三亚崖州湾  
南繁科技城幼儿园  
幼儿园小学项目  
1号楼

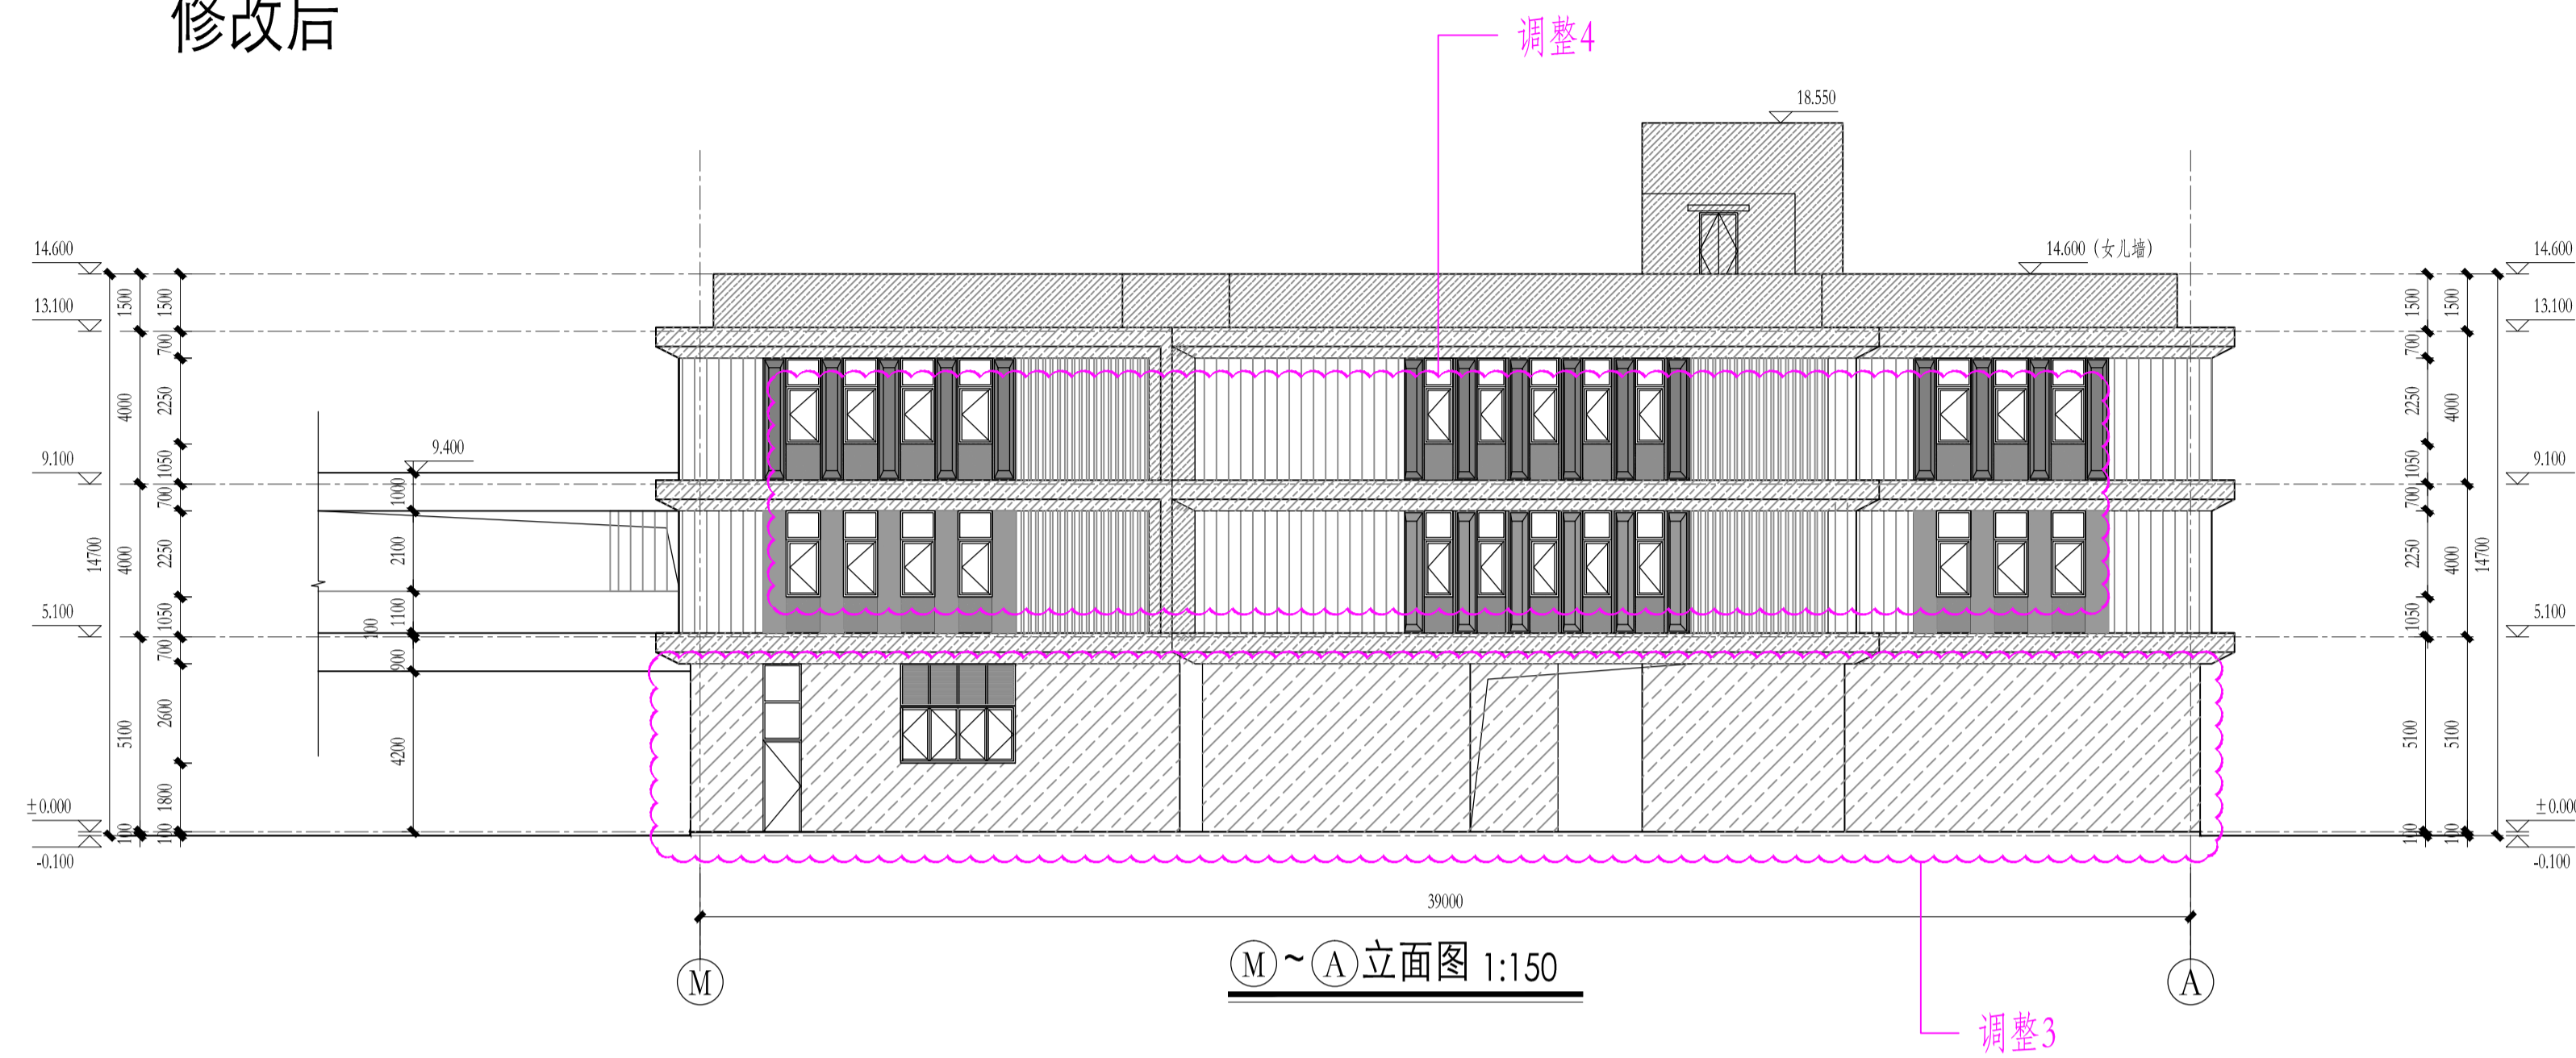
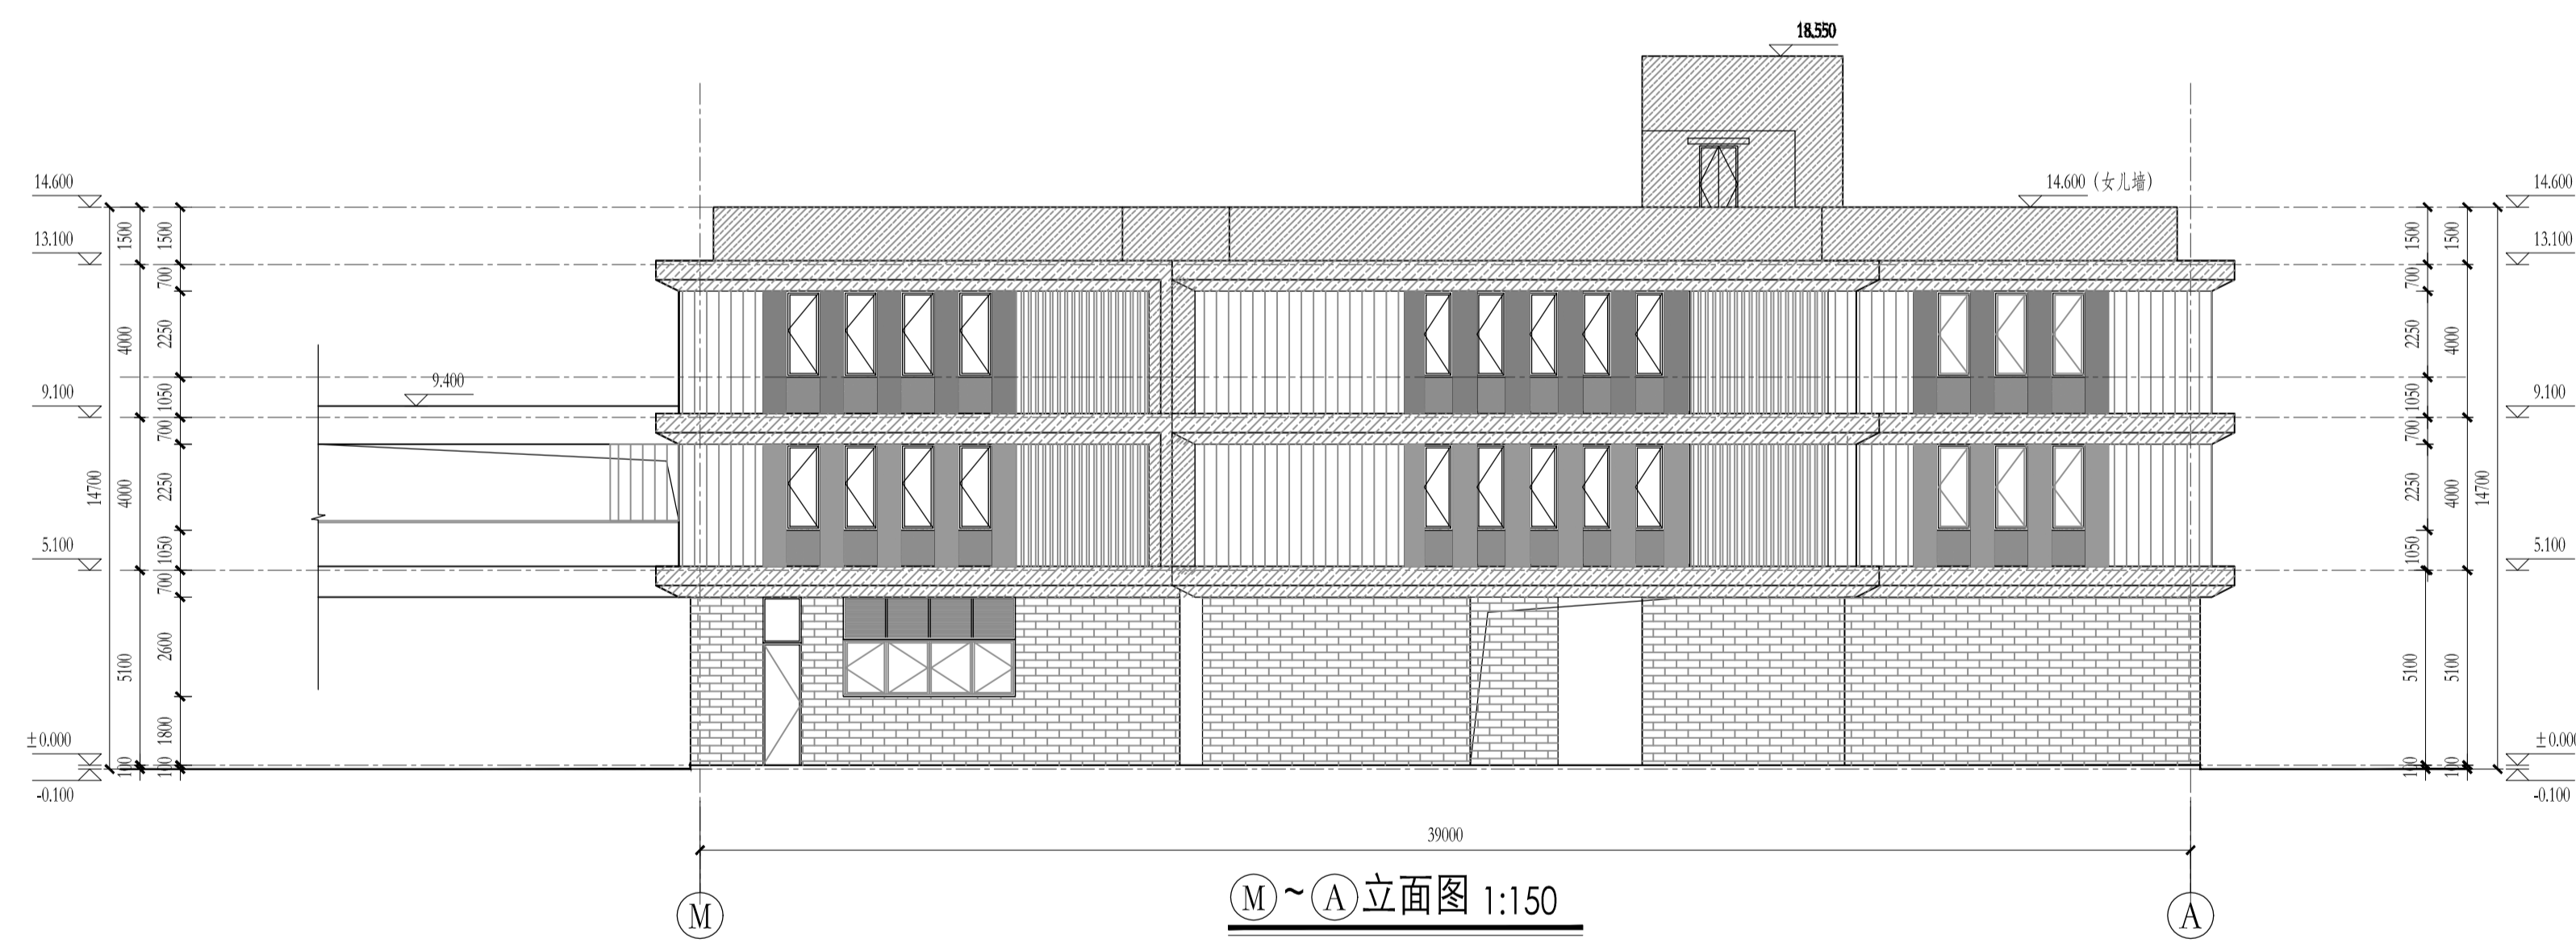
- 3.调整首层外立面材质：由面砖修改为同色质感涂料；
- 4.调整活动室兼寝室窗等的开启扇分隔
- 6.调整三层外窗分隔
